新竹縣政府工程查核代表照片表

拍攝日期：110.11.15

工程名稱：110 年度北埔鄉、橫山鄉農路設施改善工程

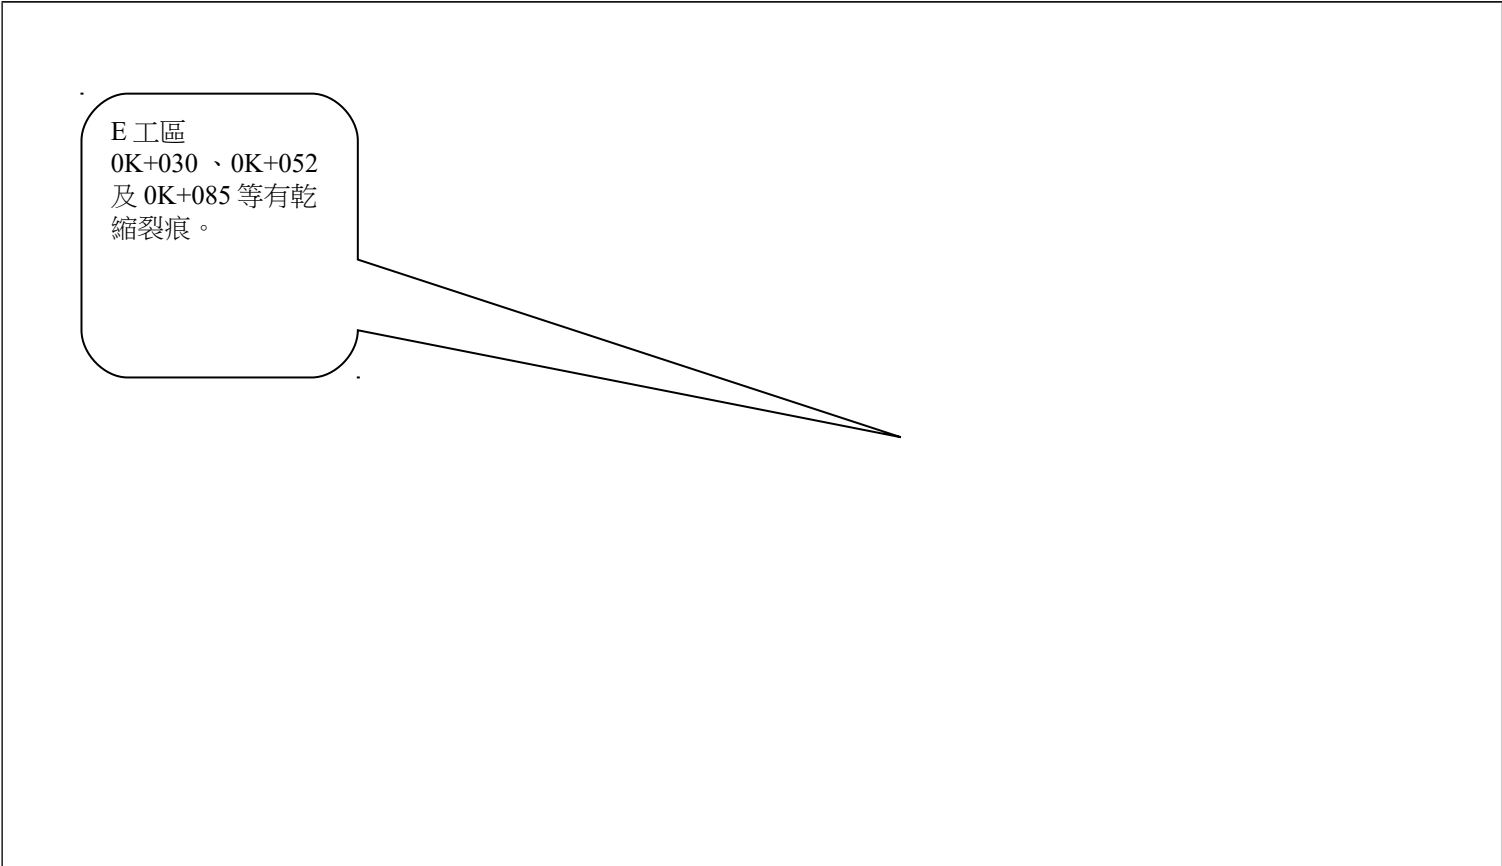
說明	E 工區 0K+030、0K+052 及 0K+085 等有乾縮裂痕。
----	-------------------------------------

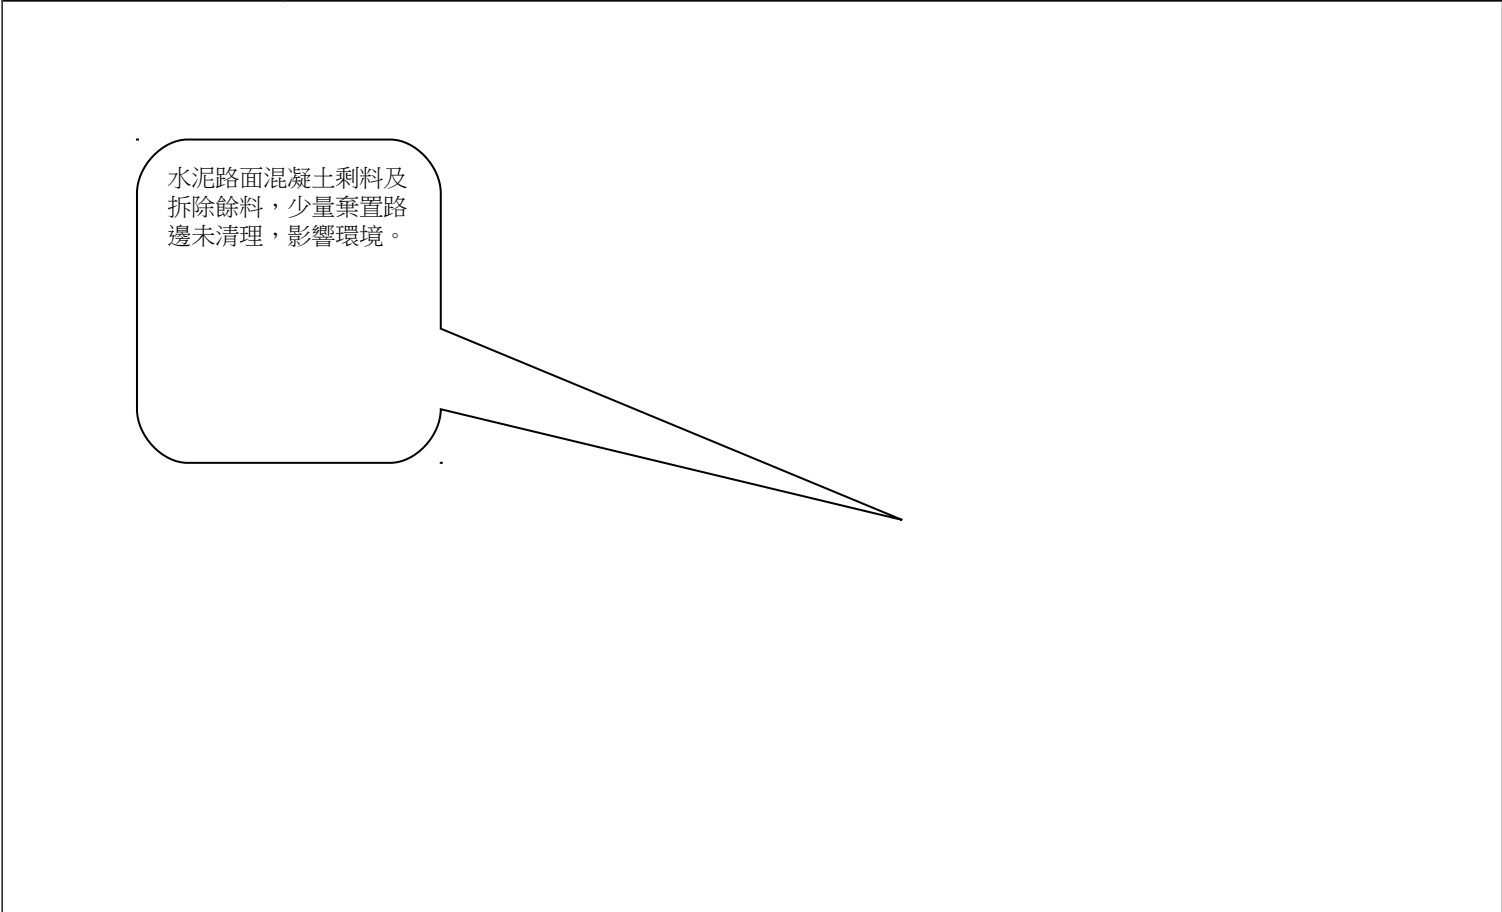
說明	水泥路面混凝土剩料及拆除餘料，少量棄置路邊未清理，影響環境。
----	--------------------------------
